AVD.		GRUPP
P	9	92
BETR.	NR	
Bensindriven extravärmare 240, 260	3	
	DATUM	
	April 76

Service meddelande

Bränsleavdunstningssystem för
övriga marknader^{x)}

Modifiering av bränsleavdunstningssystem i samband med montering av bensindriven extravärmare

Y0132

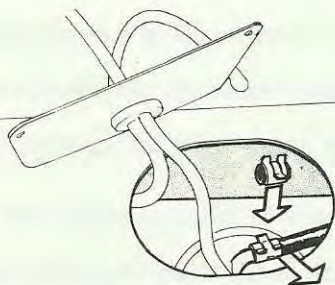
3. Ta loss slangarna (3 st) från utjämningsventilen. Demontera utjämningsventil med konsol.
4. Ta loss slangarna (2 st) från bundyröret. Ta loss röret från clipset och lyft fram röret.
5. Böcka om bundyröret, se bild. Obs! På baksidan av blad 2 finns en skiss av omböckat bundyrör i naturlig storlek.
6. Korta ventilationsslangen 80 mm (slangen som är ansluten till påfyllningsröret).

7. Ta bort ventilationsslangen som går från tankarmaturen. Montera tätningshylsa 687245-1 med klamma.
8. Montera skyddsplåten för påfyllningsröret och luckan över tankarmaturen.
9. Montera sidopanelen och vik tillbaka bagagerumsmattan.

Anslut slangar (2 st) till bundyröret och tryck fast röret i clipset.

Volvo 245, 265

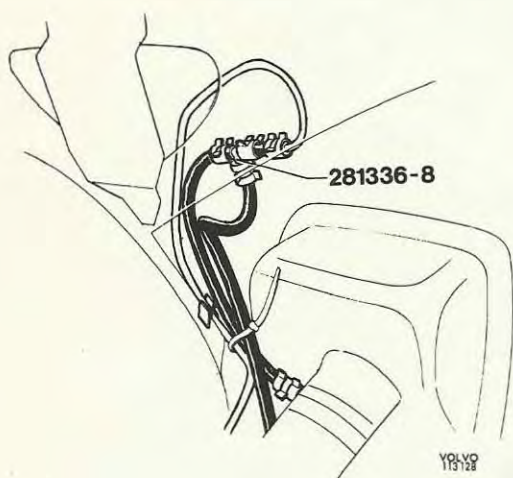
1. Ta bort locket över höger reservhjulbalja och höger sidopanel.
2. Ta bort fästskruven för utjämningsventilens konsol. Ta loss bundyröret från clipset och vik fram röret.
3. Demontera ventil med konsol.
4. Montera T-rör 281336-8.
5. Vik in bundyröret och slangarna och tryck fast röret i clipset.
6. Sätt dit sidopanelen och locket över reservhjulbaljan.

Ombockat bundyrör i naturlig storlek

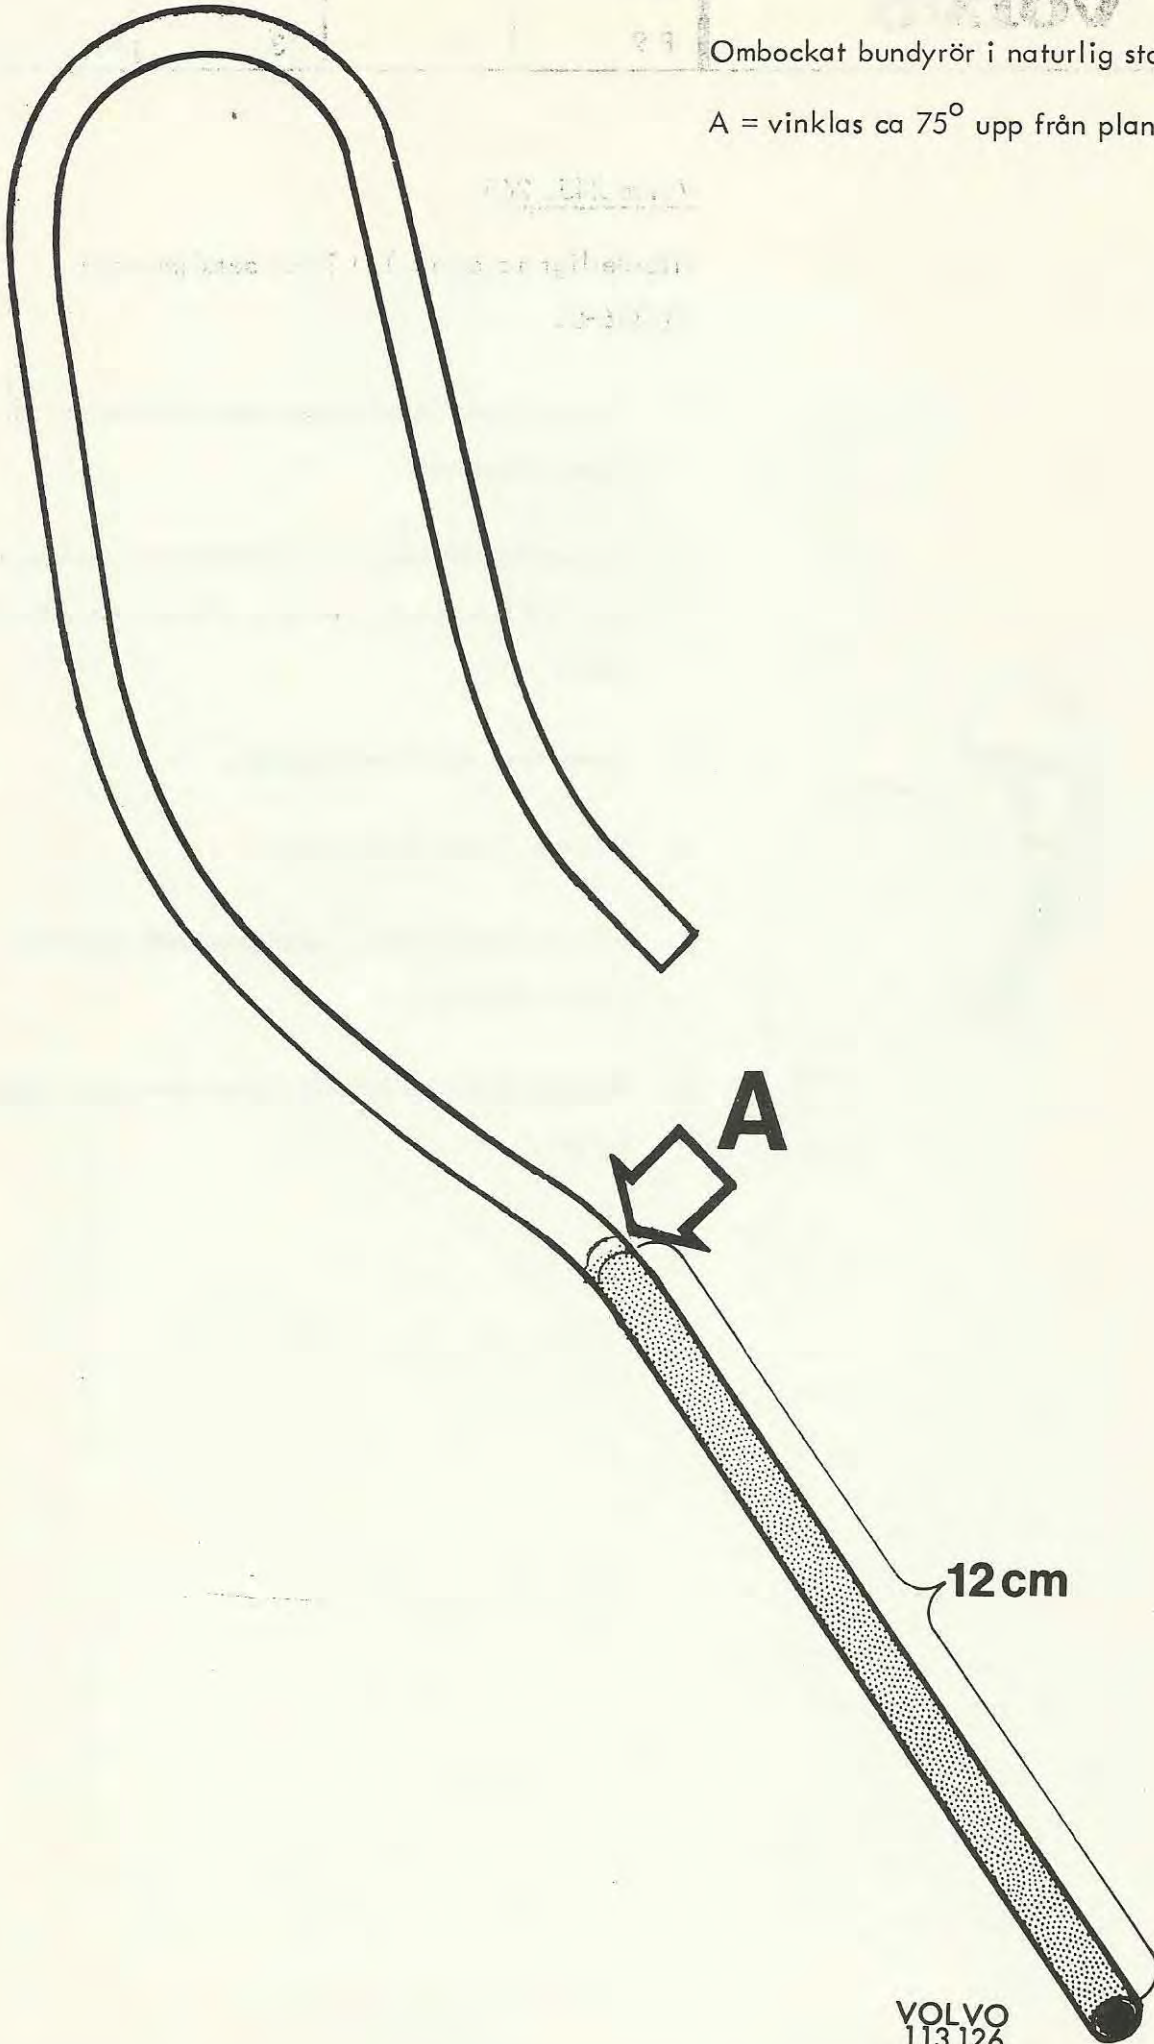
A = vinklas ca 75° upp från planet
